**AVIS RELATIF À LA PROTECTION
CONTRE LES EVENTUELS EFFETS NOCIFS ET NUISANCES
PROVOQUÉS PAR LES RAYONNEMENTS NON IONISANTS
GÉNÉRÉS PAR DES ANTENNES ÉMETTRICES STATIONNAIRES**

Commune : SAINT-GHISLAIN - Exploitant : PROXIMUS

Référence exploitant : 65HET_02

Rapport n° 3923 / 2025

Figure 1 : Vue en plan des lieux de séjour et des points de contrôle

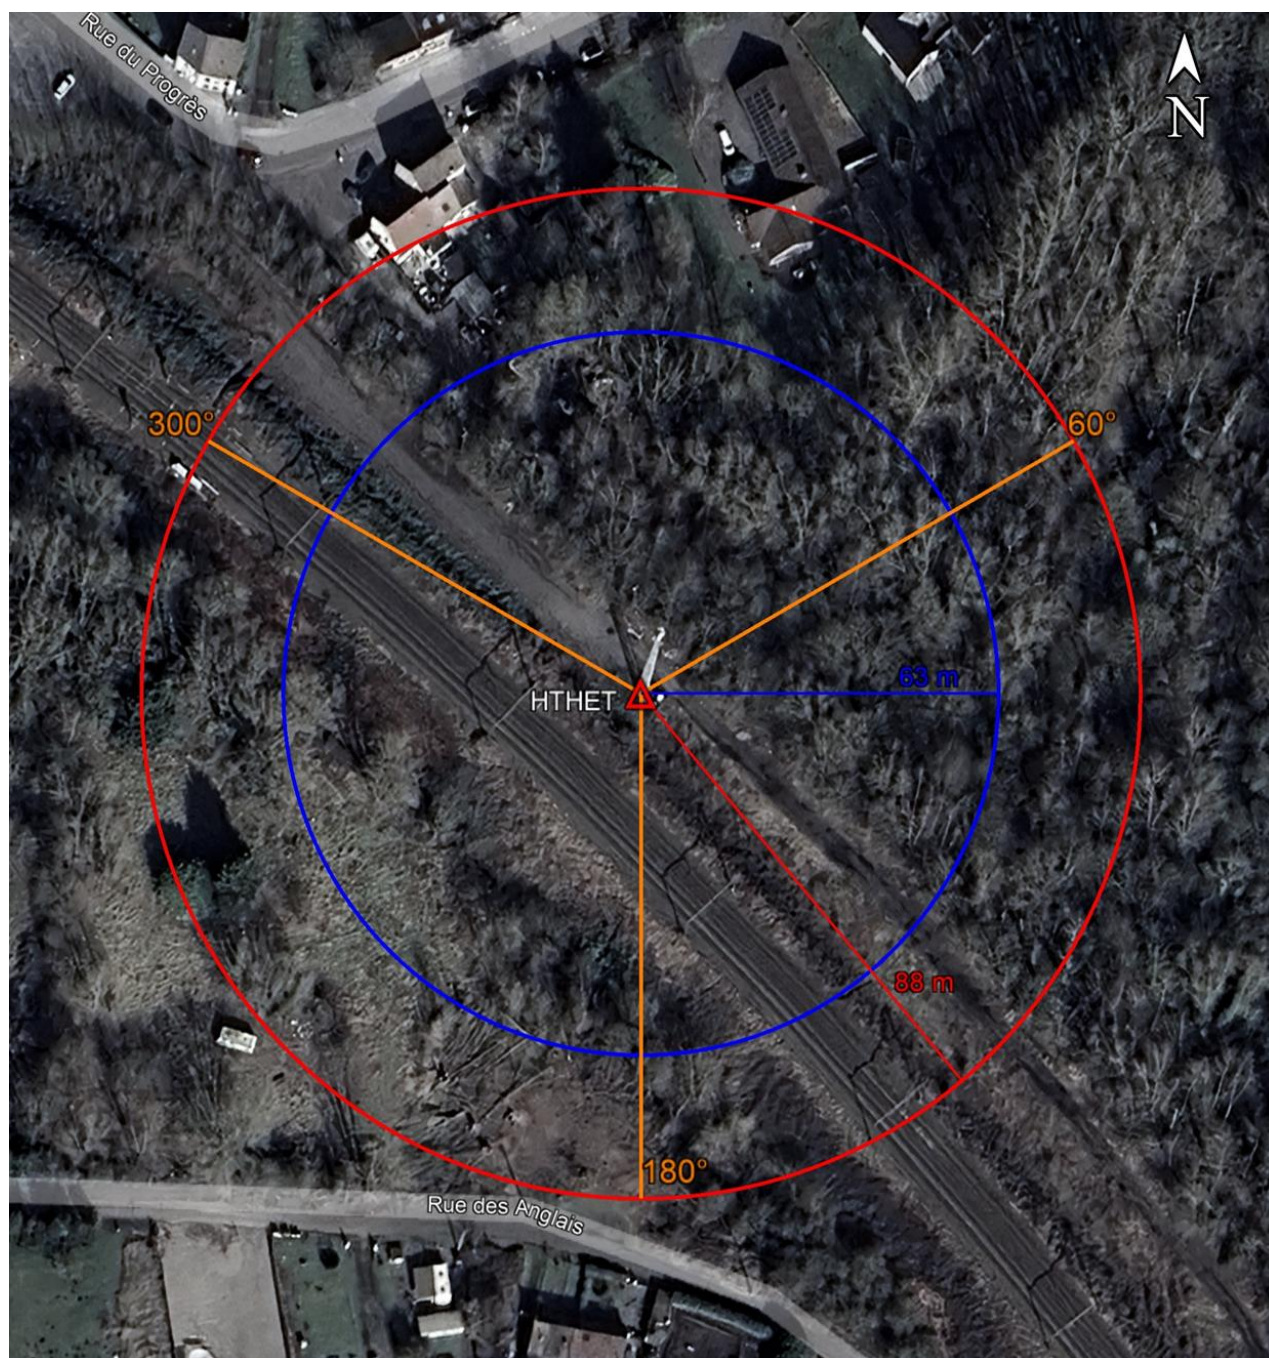
N° point de contrôle	LS	Atténuation (dB)	Indice d'exposition relatif à la limite par installation IE_i
Aucun lieu de séjour ne se trouve dans la zone où la limite d'immission pourrait être atteinte

En ce qui concerne les antennes de l'installation mentionnées dans le tableau 1, la distance maximale à laquelle la limite pourrait être atteinte, à l'extérieur, est égale à 87,9 m. S'il n'y a pas de LS à une distance inférieure, les antennes respectent forcément la limite d'immission.

Dans le cas des LS situés à l'intérieur des bâtiments, une atténuation d'obstacle est prise en compte et il en résulte que la distance maximale à laquelle la limite pourrait être atteinte se réduit à 62,4 m.

Figure 2 : Vue en plan des installations d'antennes dans un rayon de 300 mètres autour de l'installation faisant l'objet de la demande d'avis

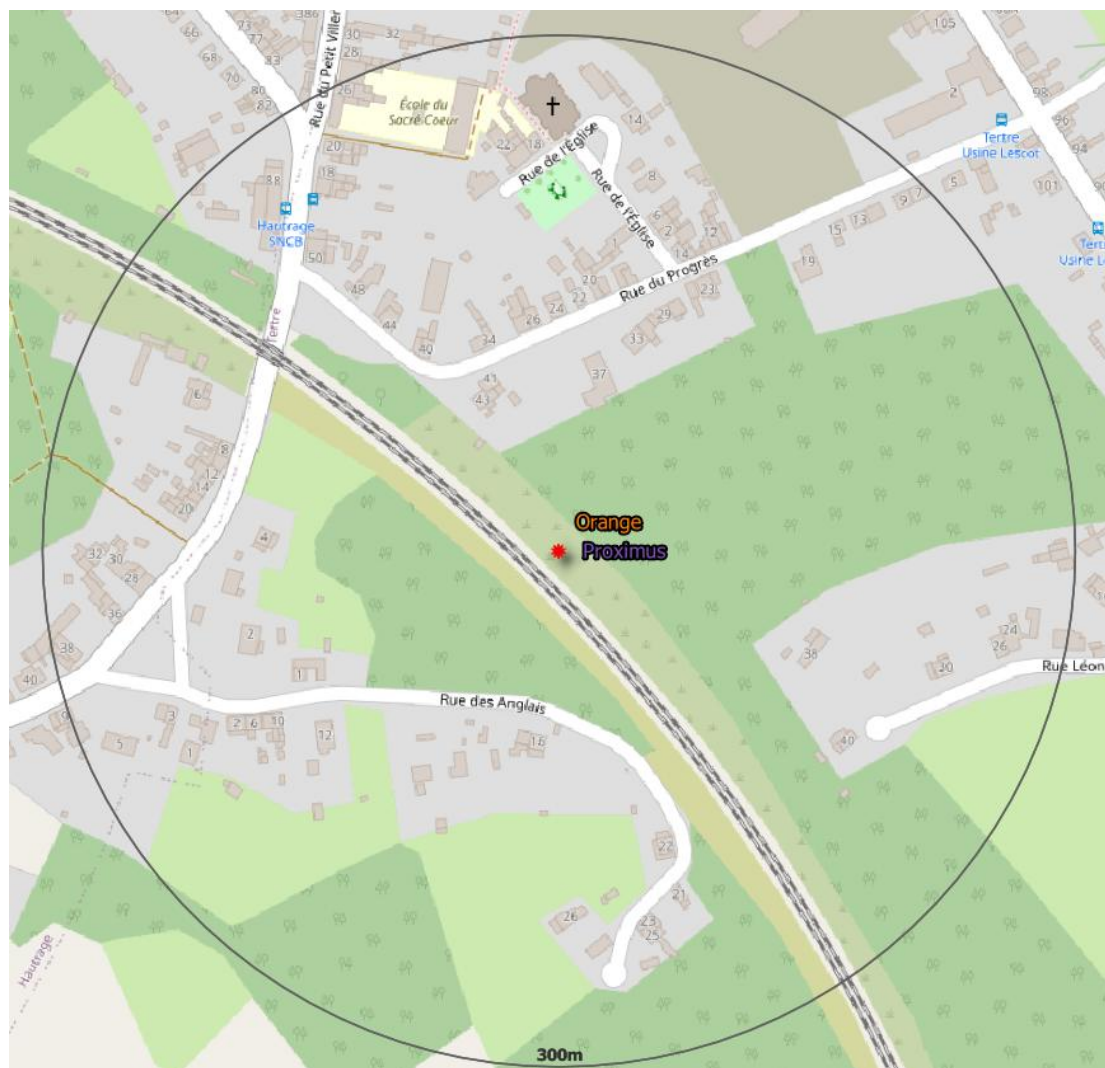
- il y a au plus 4 installations d'antennes émettrices stationnaires présentes dans la zone d'évaluation de 300 mètres de rayon représentée dans la figure 2, y inclus l'installation référencée dans le paragraphe 2 : la limite cumulative définie à l'article 4, §2 du décret est nécessairement respectée dans les lieux de séjour à l'intérieur de la zone d'évaluation de 300 mètres de rayon ;

- b) il y a exactement 5 installations d'antennes émettrices stationnaires présentes dans la zone d'évaluation de 300 mètres de rayon représentée dans la figure 2, y inclus l'installation référencée dans le paragraphe 2 et il existe, pour 3 ou 4 de ces installations, un avis attestant le respect de la limite abrogée de 3 V/m : la limite cumulative définie à l'article 4, §2 du décret est nécessairement respectée dans les lieux de séjour à l'intérieur de la zone d'évaluation de 300 mètres de rayon ;

- c) dans tous les autres cas, il a été vérifié que la limite cumulative définie à l'article 4, §2 du décret n'est pas dépassée dans les lieux de séjour sur base du nombre d'installations localisées dans la zone d'évaluation de 300 mètres de rayon représentée dans la figure 2, de leur localisation ainsi que des données inscrites dans la figure 1 et au paragraphe 4 du présent avis et dans les avis attestant le respect de la limite par installation ou de la limite abrogée de 3 V/m relatifs aux autres installations reprises dans la figure 2.

Compte tenu des considérations ci-dessus, il apparaît que l'intensité du rayonnement électromagnétique généré, dans les lieux de séjour situés dans un rayon de 300 mètres autour de l'installation référencée dans le paragraphe 2, par l'ensemble des antennes émettrices stationnaires de l'ensemble des exploitants du même site d'antennes émettrices stationnaires respecte la limite fixée à l'article 4, § 2 du décret.
